II/610 BRANDÝS NAD LABEM REKONSTRUKCE MOSTU ev. č. 013

TECHNICKÁ POMOC

ke statickému stavu kleneb obou předpolí mostu 610/013 v Brandýse nad Labem

Věc: Doporučení k zápisu mostu v Brandýse n.Labem mezi památky chráněné státem.

ZESÍLENÍ BETONOVOU DESKOU

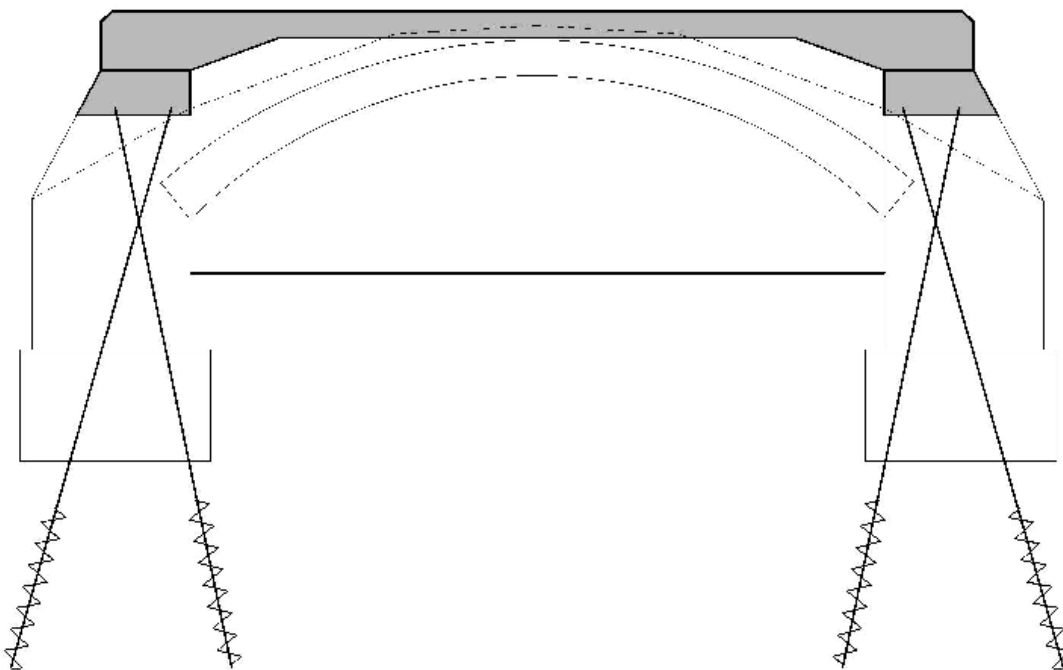
B. VESTAVBA BETONOVÉ MOSTNÍ DESKY

- zesílení opěr a základů mikropilotami alt. tryskovými injektážemi
- zřízení nové železobetonové alt. předpjaté desky nad úrovní horního líce kleneb

REKONSTRUKCE 60LET STARÉHO OCELOVÉHO MOSTU

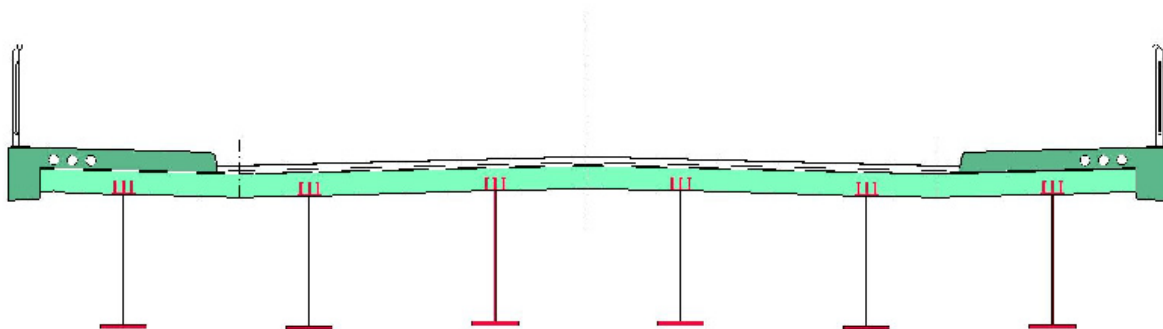
C. STATICKÉ ZAJIŠTĚNÍ STÁVAJÍCÍCH OCELOVÝCH KONSTRUKCÍ

- přepočet zatížitelnosti konstrukcí ve stávajícím stavu
- nahrazení stávající mostovky železobetonovou nebo ocelobetonovou deskou
- výměna ocelových prvků napadených korozí (odhad 20% celkové hmotnosti) – při spojování bude použita původní technologie nýtování (dodnes běžně užívaná při rekonstrukcích drážních mostů)
- rekonstrukce opěr a uložení
- přestavba středního pilíře
